Fontenay-aux-Roses, le 23 février 2016

Avis/IRSN N° 2016-00057**Objet :** Etude de la stratification du tritium dans la nappe du Centre de stockage de la Manche (CSM)**Réf.** Lettre CODEP-DRC-2015-012715 du 8 avril 2015

Figure 1

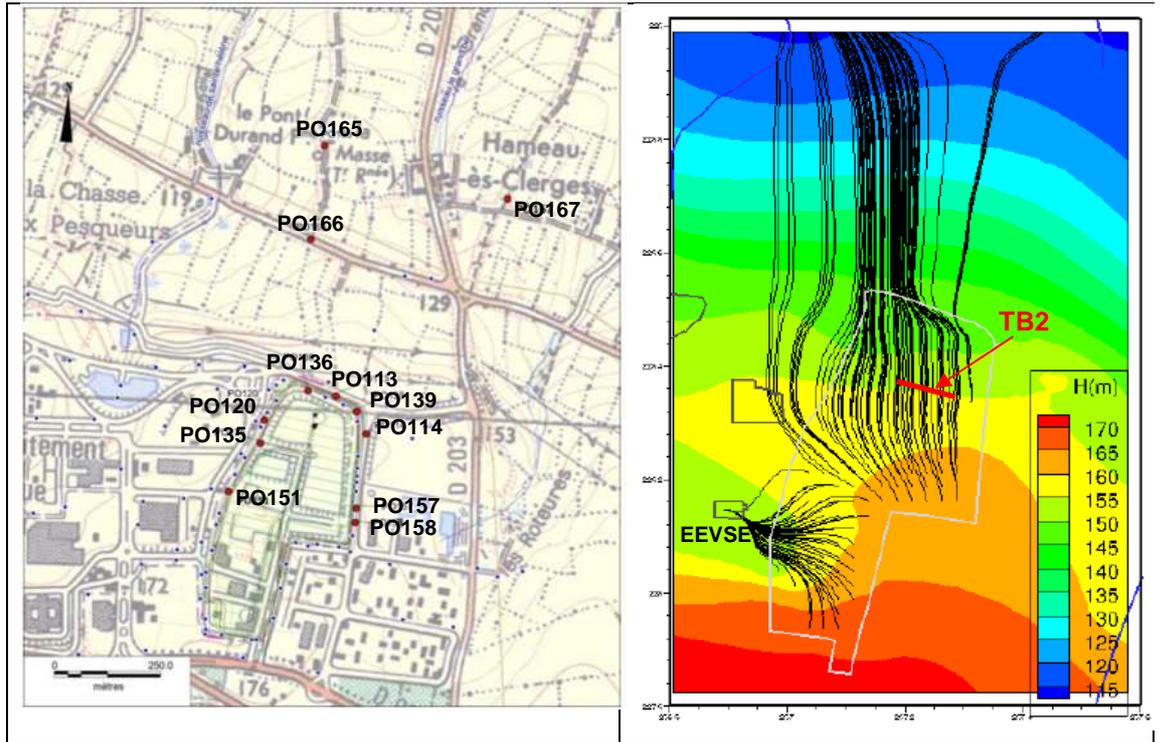
Des échantillons d'eau ont été prélevés en 2012 par l'ACRO et l'Andra dans huit piézomètres (PO113, PO114, PO120, PO135, PO136, PO139, PO157, PO166), dont sept situés en limite du Centre et un (PO166) situé à 300 m au Nord de la limite du Centre, à l'aval hydraulique (cf. Figure 1 en annexe au présent avis). Chaque piézomètre a fait l'objet de quatre prélèvements à des profondeurs différentes, la deuxième profondeur correspondant à chaque fois à la « profondeur de surveillance » retenue par l'Andra dans le cadre du PRS. Quatre campagnes de prélèvements ont eu lieu (avril, juin, septembre et novembre) pour représenter les périodes de hautes et de basses eaux. En 2013 et en 2014, l'Andra a renouvelé l'étude sur ces huit piézomètres en respectant le même protocole (mêmes profondeurs et quatre mêmes mois de l'année) et en ajoutant, en 2013, un piézomètre en limite du Centre (PO158) ainsi qu'un piézomètre à 500 m au Nord (PO165), puis en 2014 un piézomètre en limite ouest du Centre (PO151) ainsi qu'un piézomètre à 500 m au Nord-Est (PO167).

S'agissant de la position des piézomètres par rapport à TB2, l'Andra estime que les piézomètres situés à l'aval hydraulique de cette tranchée ont été contaminés, à tous les niveaux géologiques, par le tritium issu de l'incident de 1976, considéré comme origine essentielle de la contamination de la nappe. L'Andra précise qu'une absence de stratification (cas du PO157 par exemple) pourrait s'expliquer par un positionnement à l'amont de TB2 avec une contamination en tritium « *due à un effet de diffusion gazeuse [depuis les ouvrages] dont la répartition est plus homogène sur la colonne d'eau* ».

A cet égard, l'IRSN considère que la localisation d'un piézomètre donné à l'aval d'une source de contamination peut certes expliquer la présence plus importante de tritium dans ce piézomètre et par conséquent mettre le cas échéant davantage en évidence le phénomène de stratification, mais n'en constitue pas une cause directe au même titre que les contrastes géologiques et les battements de nappe. L'IRSN constate sur ce point que les deux piézomètres situés dans la zone Ouest-Nord-Ouest du Centre (PO120 et PO135) ne présentent pas de stratification plus importante que les autres alors que cette zone inclut les piézomètres présentant les niveaux de tritium les plus élevés parmi tous les piézomètres suivis dans le cadre du PRS (PO120 et PO131, cf. Tableau 1 en annexe au présent avis). L'IRSN rappelle à cet égard que TB2 ne peut pas être l'unique source de contamination en tritium de la nappe (cf. Figure 1 en annexe au présent avis). En effet, pour la zone Ouest-Nord-Ouest du Centre, outre l'ancien cheminement canalisé d'eaux du site datant de la phase d'exploitation mentionné ci-avant qui a pu contribuer à contaminer la nappe dans ce secteur, il est envisageable que les ouvrages de stockage P8 et P9, situés à proximité de PO120 et PO131, aient également contribué à cette contamination étant donné que d'importants relâchements de tritium ont eu lieu en 1988 dans le réseau collectant les eaux à la base de ces ouvrages de stockage avant qu'ils ne soient recouverts.

Figure 2

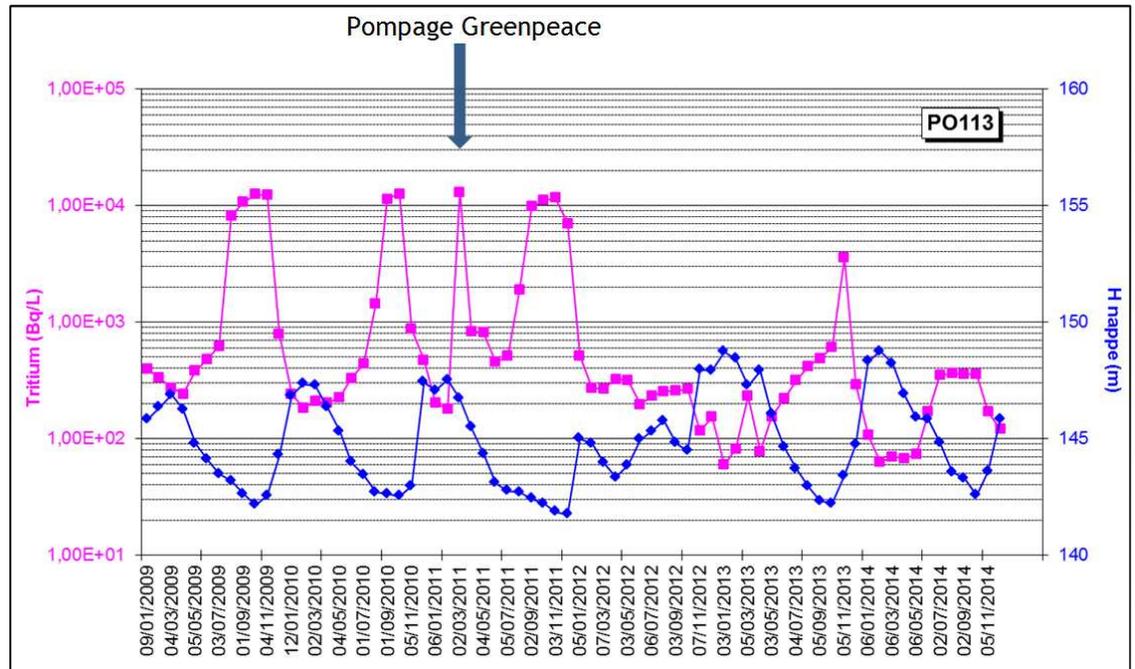
complexe. L'IRSN observe ainsi que le comportement du piézomètre PO113, qui présente habituellement à la « profondeur de surveillance » des concentrations plus faibles lorsque le niveau de la nappe est élevé, a été modifié temporairement, entre mars et juillet 2011 (cf. Figure 2 en Annexe au présent avis), suite à des pompages réalisés par Greenpeace dans ce piézomètre, sans que l'étendue de la perturbation induite ne soit à ce jour totalement appréhendée ;

En conséquence, l'IRSN considère que la purge des piézomètres du CSM doit demeurer proscrite.
